5. 評価書案に対する主な意見及びそれらについての実施者の見解の概要

5.1都民等の意見書の見解

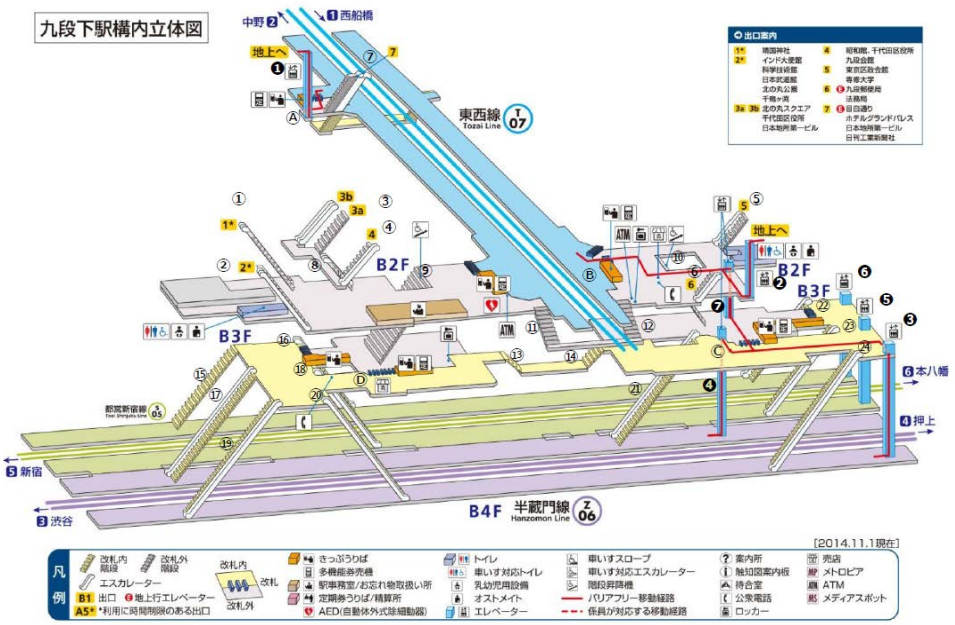
項目	1. 公共交通へのアクセシビリティ
意見の内容	実施者の見解
・九段下駅はホームからエレベーターを用いた地上へのルートは確保されているが、各エレベーターは車椅子１台分のサイズとなっている。 ・また、ホームから最大で３台のエレベーターに乗る必要があり、誘導員や誘導表示の工夫が必要である。 ・エレベーターへアクセスするにはホーム上を移動するためのスペースが狭く、特に車椅子利用者にとっては危険である。 ・階段⑥はエスカレーターが併設されているが地上までは至っていない。その旨の表示が必要と思われる。 ・九段下駅から日本武道館までの道路は斜度のきつい登坂であり、誘導員の配置を考慮すべきである。	大会時の観客の主要な動線については、組織委員会、国及び都が、協議会を設置して策定した「Tokyo2020 アクセシビリティ・ガイドライン」を踏まえ、鉄道事業者等にアクセシビリティの確保について働きかけるほか、ボランティアによるサポート等のソフト的対応についても検討していきます。
